明 溪 干 流 沅 陵 县 河 段 管 理 范 围 划 定 成 果 调 整 方 案

(审定稿)

沅陵县水利局

项目名称：明溪干流沅陵县河段管理范围划定
成果调整方案

图1.3 明溪口村调整河段原划界管理范围图（左岸）

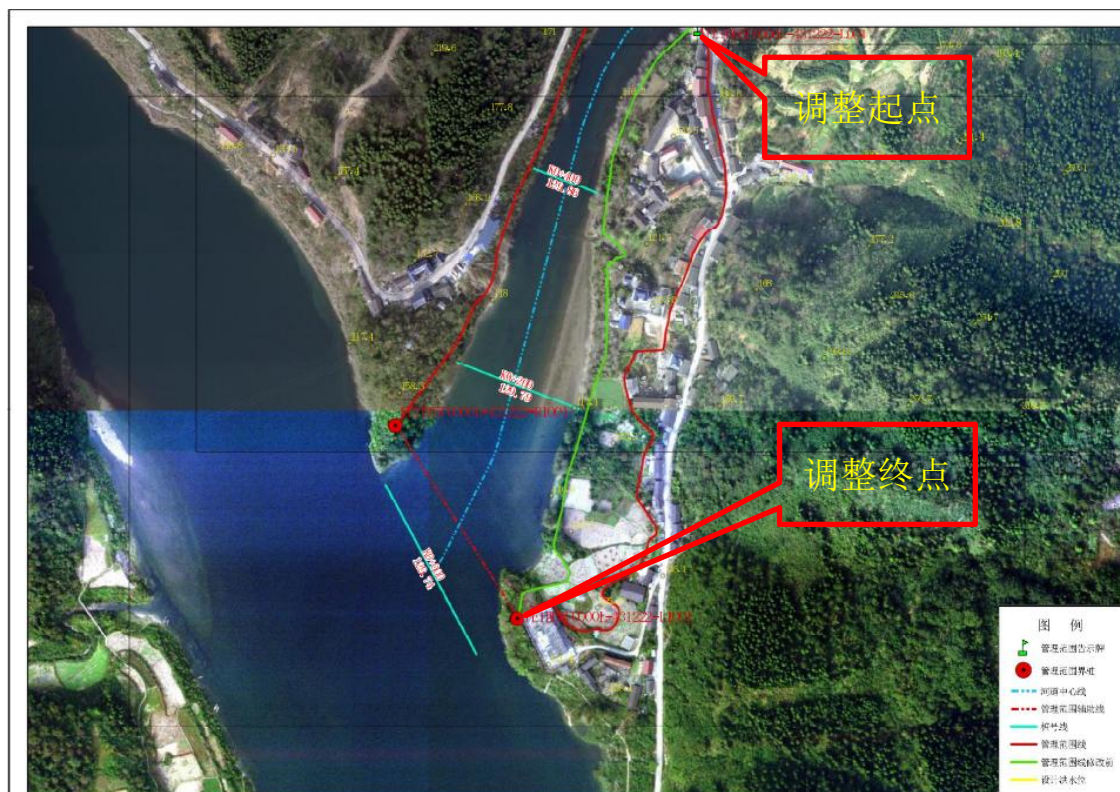
该调整河段位于明溪干流左岸，2019年和2022年划定方案中按照无堤防河段进行划界，采用10年一遇防洪标准，设计洪水位为129.90米，原管理范围界线为设计洪水位线。详见图1.2。

图2.2 原划界采用正射影像图

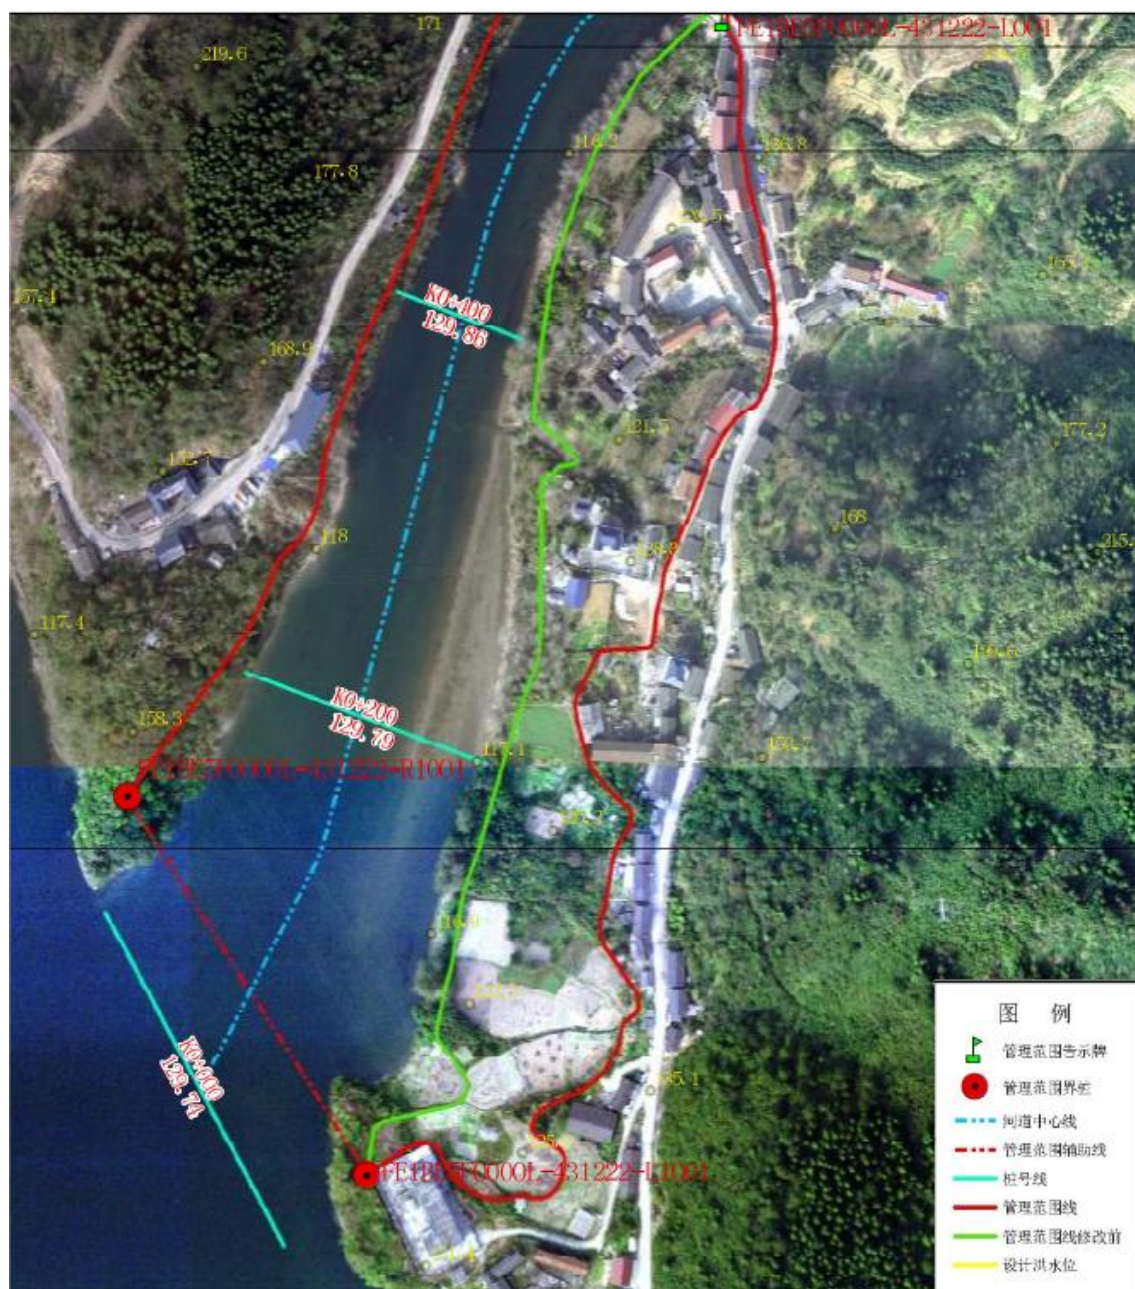
调整原因：原划界地形底图与实际地形不符。

明溪口村原划界成果以湖南省自然资源厅当年下发数据中高程点及等高线数为基础进行河道管理范围划定，下发数据中高程点及等高线数据分布不均匀，个别区域无高程点，原划界地形底图与实际地形不符，导致原划界成果将实际高程高于设计洪水位的房屋及建筑等划入了河道管理范围。

根据对调整范围内的房屋及建筑调查，本次调整范围内的房屋及建筑大部分建于1990年至2018年期间，在河道管理范围划定工作开展之前已经建成。经实测带状地形图复核结果显示，现有的房屋及建筑的高程均高于设计洪水位，因此有必要对明溪干流沅陵县左岸河段(k0+000-k0+400)的河道管理范围线重新划定调整。

图2.1与图2.2中红线为原河道管理范围线，黄色虚线为设计水位线，绿色线为本次实测地形。

附件7：河段管理范围划定成果调整前后对比图

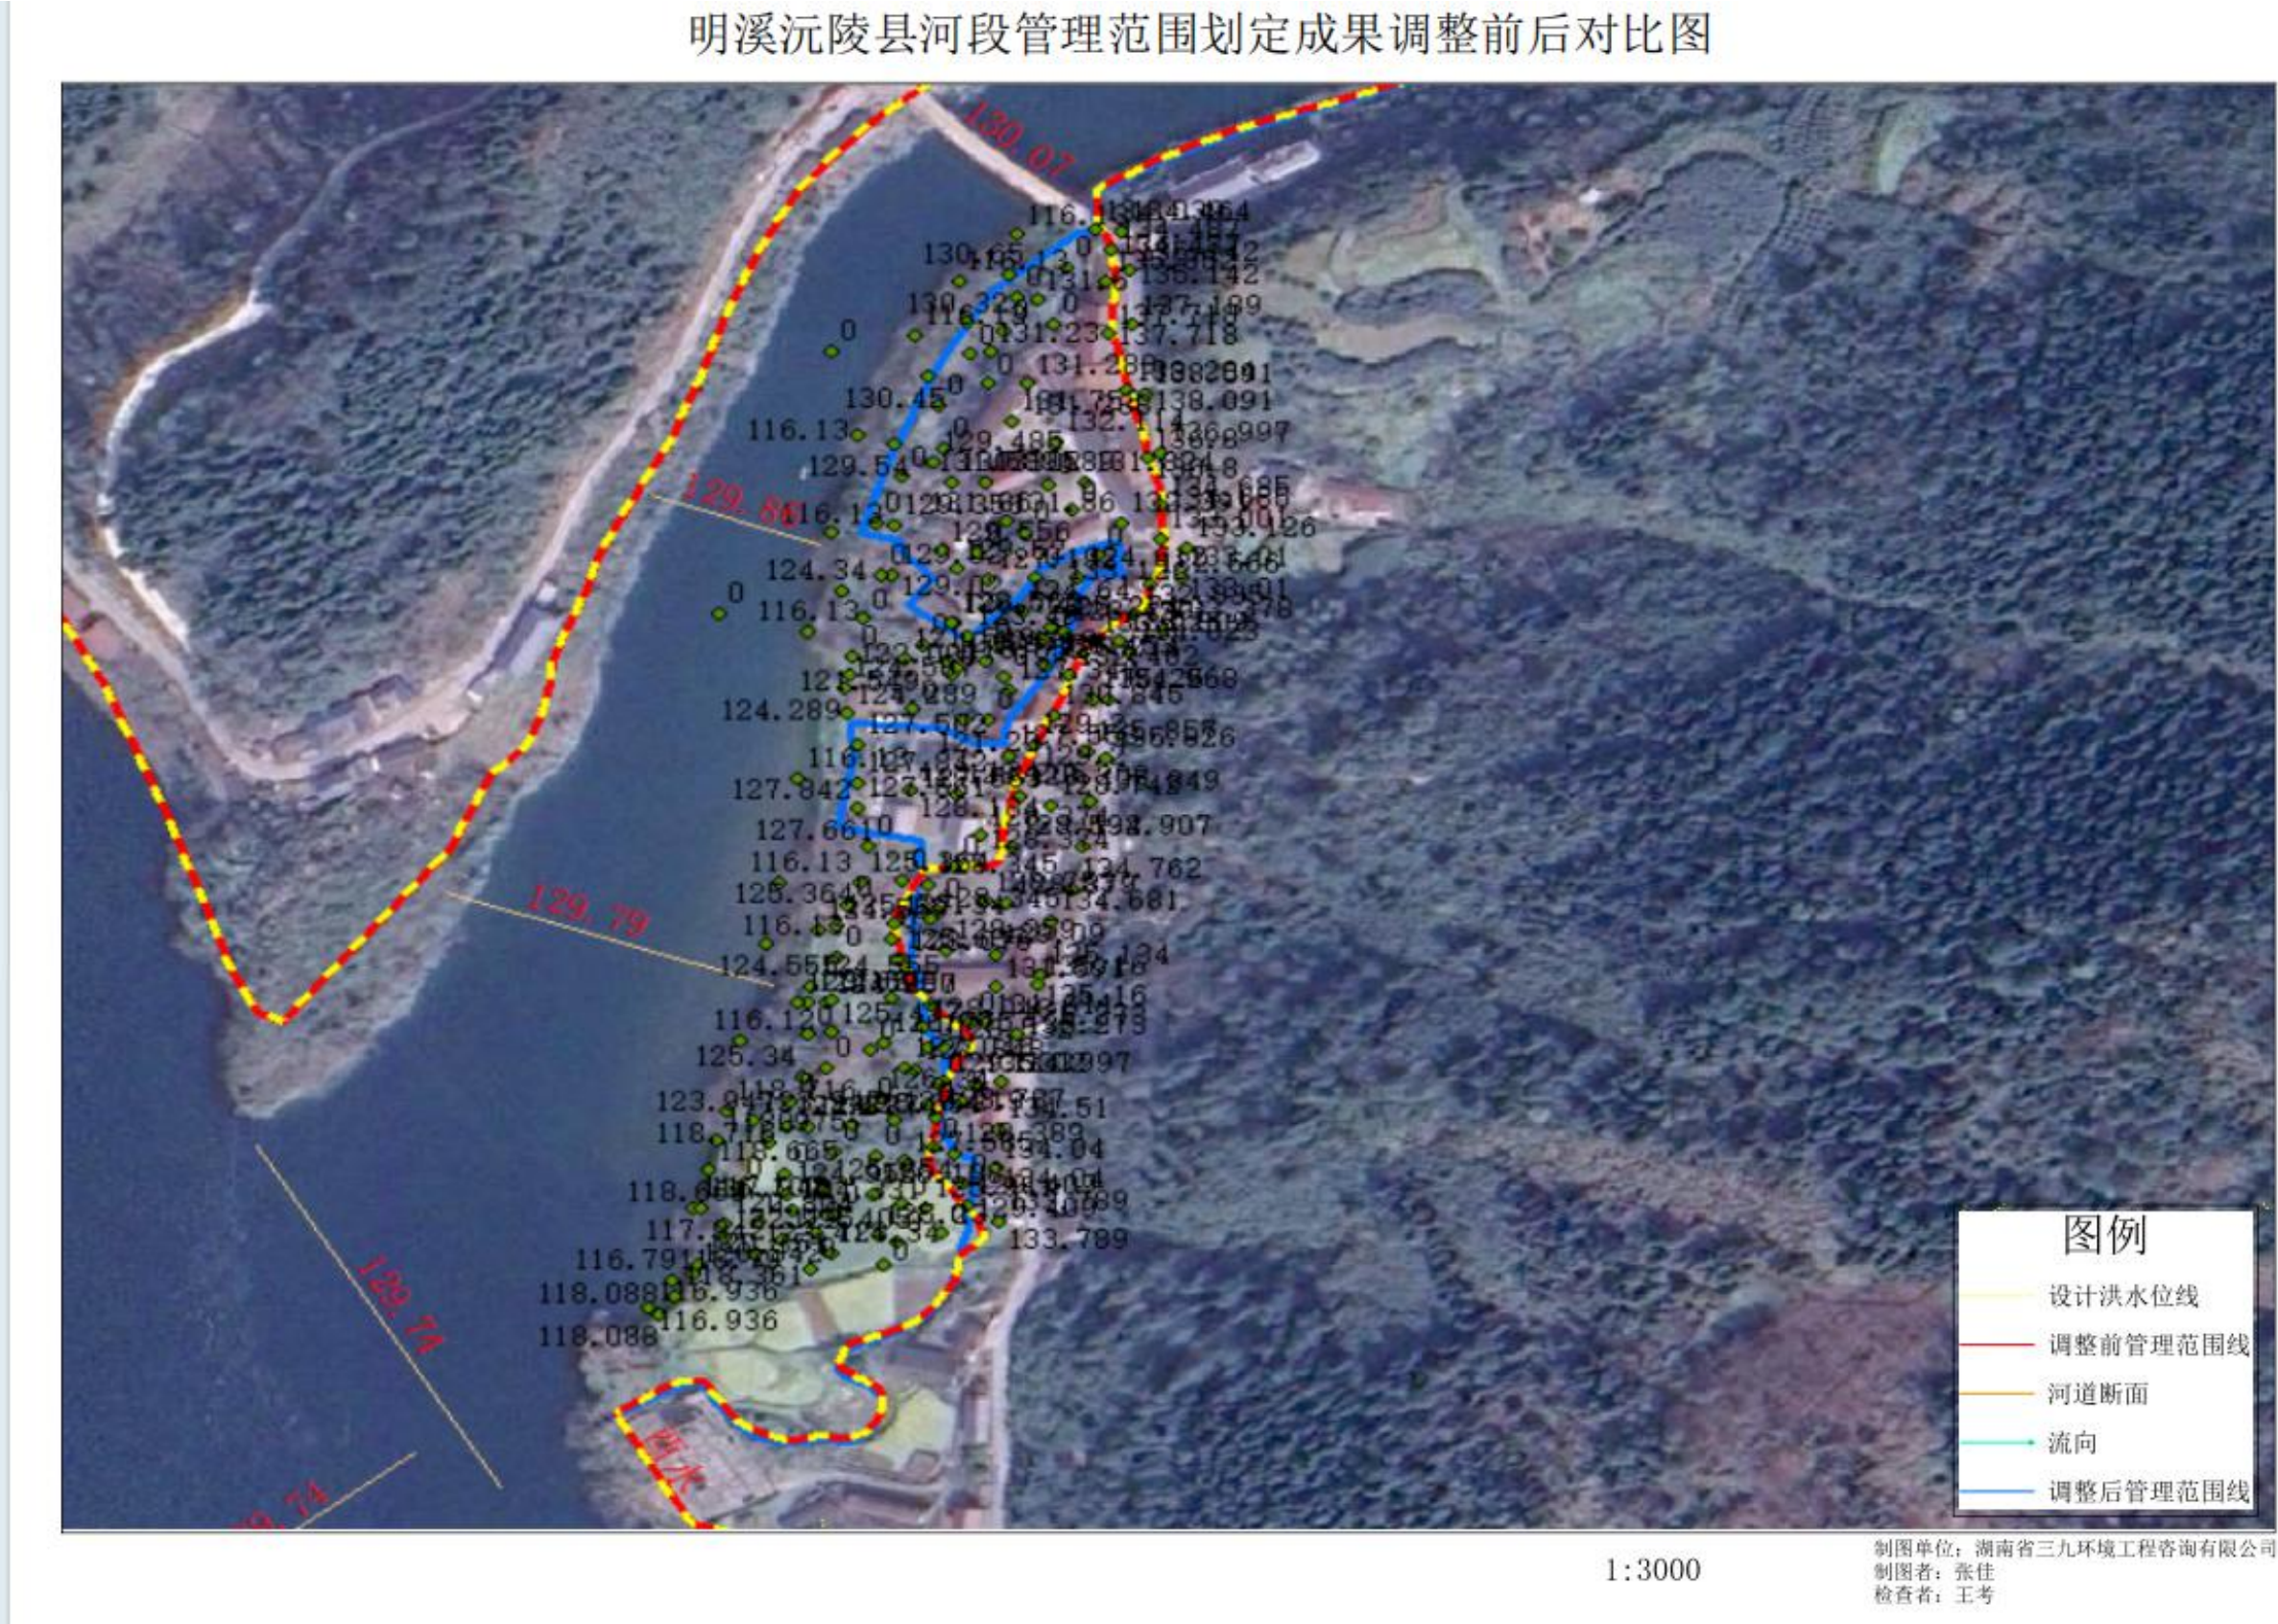
本次根据《湖南省水利厅湖南省自然资源厅<湖南省河湖管理范围划定成果调整办法>的通知》（湘水发〔2022〕46号）规定，以现场补充勘测地形高程点为依据，仍按照 10 年一遇洪水标准划定河道管理范围，调整明溪干流沅陵段河道管理范围1处，管理范围线由原来的25km变为25.008km，增加了0.008km；管理范围面由1.10km²变为1.0870km²，减少了0.0130km²，具体情况如下：

左岸管理范围线增加了 0.008km，范围面减少了 0.0130km²。

七、明溪口村左岸调整河段：采用10年一遇防洪设计水位下加密补测后的实际地形线，调出高于设计水位以上的区域；对应河道里程为k0+000-k0+400，河道长度400m。

3、明溪明溪口村左岸河段: 采用 10 年一遇防洪设计水位下加密补测后的实际地形线, 调出高于设计水位以上的区域; 对应河道里程为 k0+000 ~ k0+400, 河道长度 400m。
